REF.: ATENDIMENTO À DELIBERAÇÃO DO CIF nº409 - RESPOSTA À NOTA TÉCNICA Nº60 DO GRUPO TÉCNICO DE ACOMPANHAMENTO DO PROGRAMA DE MONITORAMENTO QUALI-QUANTITATIVO SISTEMÁTICO (GTA - PMQQS)

A **FUNDAÇÃO RENOVA** ("FUNDAÇÃO") vem, respeitosamente, por seu representante legal abaixo assinado, responder aos itens solicitados em atenção à Nota Técnica nº 60, emitida pelo GTA-PMQQS, que trata da análise dos relatórios de garantia e controle de qualidade (QA/QC) do programa, referentes ao período de maio a outubro de 2019.

Figura 1 – Gráfico de distribuição da condutividade *in-situ* nos pontos da zona costeira no período de jan/19 a mar/20.

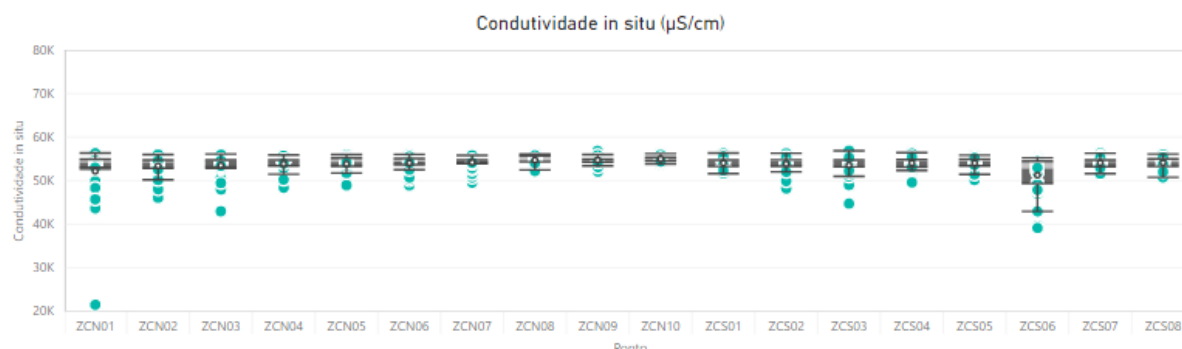
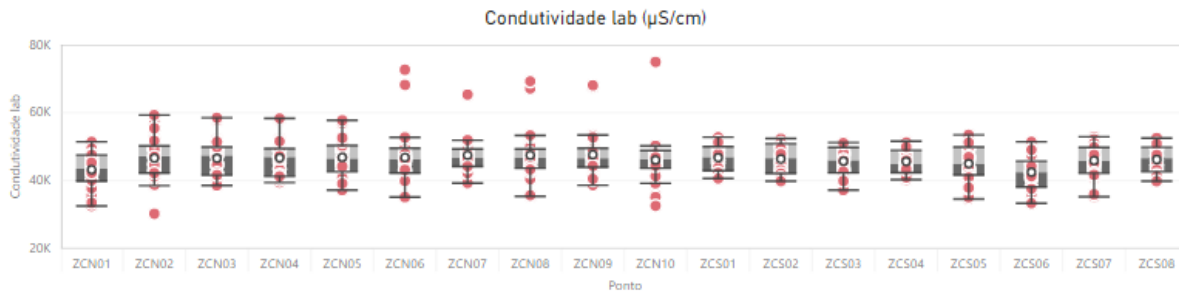
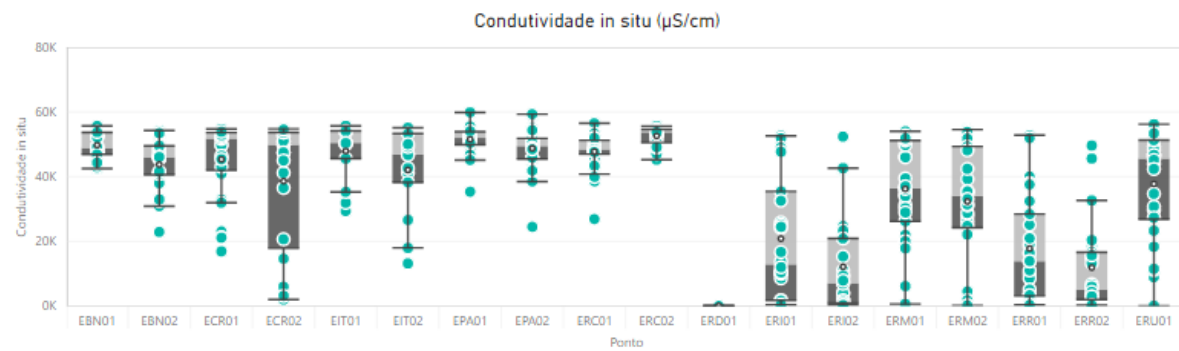
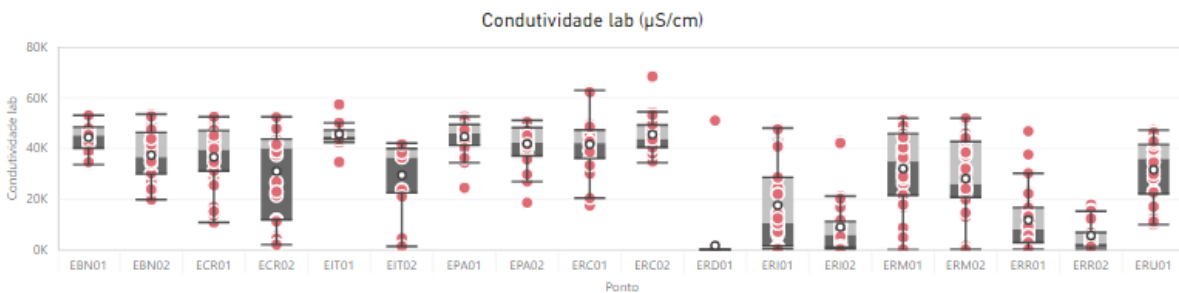
2.1.1. No Quadro 5.1, embora o número de amostras invalidadas para o parâmetro condutividade (19,28 %) tenha demonstrado uma redução ao longo das últimas amostragens (relatórios anteriores), é fato que problemas nos procedimentos que estão sendo utilizados para mensurar este parâmetro ainda ocorrem com recorrência considerável. Assim, solicita-se que avaliem em qual etapa do processo está ocorrendo falha no procedimento e adotem as ações corretivas necessárias;

2.2.1. No Quadro 5.1, mais uma vez, embora o número de amostras invalidadas para o parâmetro condutividade (12,90 %) tenha demonstrado uma redução ao longo das últimas amostragens (relatórios anteriores), é fato que problemas nos procedimentos que estão sendo utilizados para mensurar este parâmetro ainda ocorram. Assim, solicita-se, novamente, que se informe em qual etapa está ocorrendo falha no procedimento e as ações corretivas necessárias;

Os gráficos de distribuição para o ambiente marinho demonstram diferenças claras de amplitude entre as leituras *in situ* e as de laboratório. Para os estuários as leituras gráficas são mais difíceis devido a variabilidade natural destes ambientes, hora se comportando como ambiente dulcícola, hora como ambiente salobro, e hora com maior influência de águas marinhas.

Figura 13 – Gráfico do percentual de amostras com resultados de branco de equipamento acima do Limite de Quantificação de todo o banco de dados do PMQQS no período de ago/17 a mar/20.

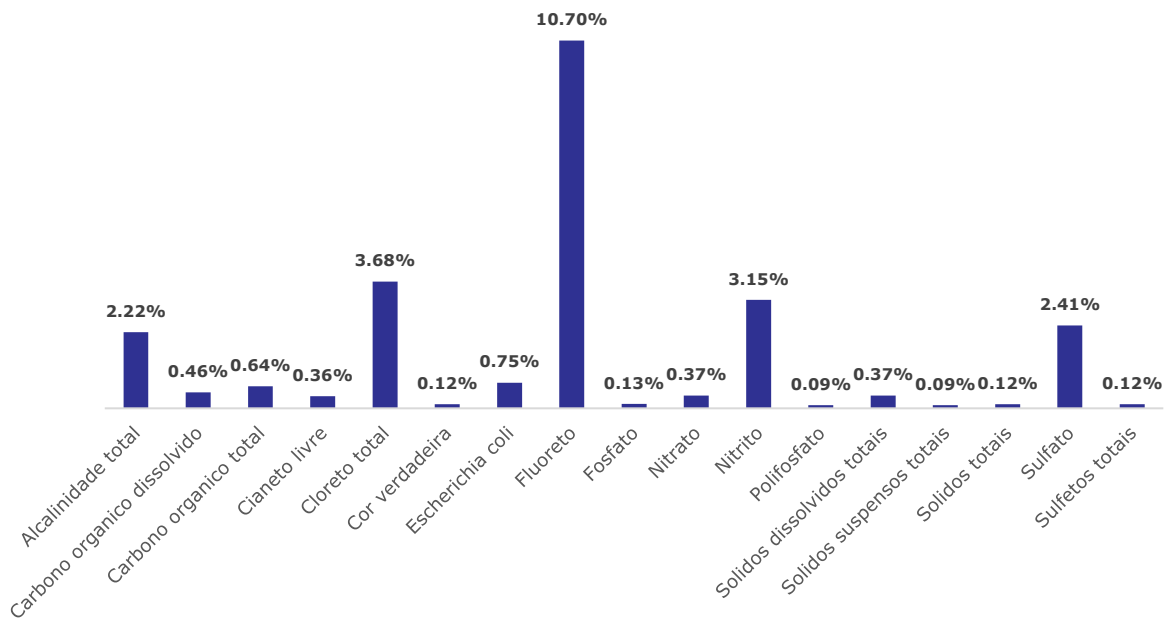
2.2.4. A amostra de branco de equipamento nº 546825-2019-1 (matriz água) indicou contaminação para os parâmetros: Alcalinidade total (mgCaCO₃/L), carbono orgânico dissolvido, carbono orgânico total, sólidos dissolvidos totais, sólidos suspensos totais, sólidos totais.

A *Figura 13*, a seguir, apresenta os resultados das análises de brancos de equipamentos acima do Limite de Quantificação para todo o banco de dados do PMQQS de ago/17 até mar/20. Nota-se que para um universo de mais de 80 parâmetros analisados, apenas 17 deles apresentaram, em algum momento, resultados acima do LQ. Para todo o banco de dados, leituras acima do LQ para os resultados de branco de equipamento são de apenas 0,26% (desconsiderando o parâmetro metilmercúrio pois não é mais analisado no PMQQS). Tendo em vista a complexidade e o volume de dados

gerados pelo programa, este percentual é muito baixo, indicando que se trata de problemas pontuais e não sistêmicos.

Devido a importância dessa amostra, A Fundação Renova entende que é possível criar um critério para análise dos dados de brancos de equipamento do PMQQS, uma vez que não existe essa previsão estabelecida. Nesse sentido, a proposta é que seja criado um qualificador para marcar aqueles dados suspeitos quando o resultado do branco de equipamento apresentar resultado acima do limite de quantificação do método de análise. Desta forma, o dado não é invalidado e nem removido, apenas indicado que este deve ser analisado com cautela. Essa marcação se faria apenas nas amostras que foram coletadas no dia por equipe que gerou o respectivo branco de equipamento (específico para cada matriz) que demonstrou contaminação em algum dos parâmetros analisados.
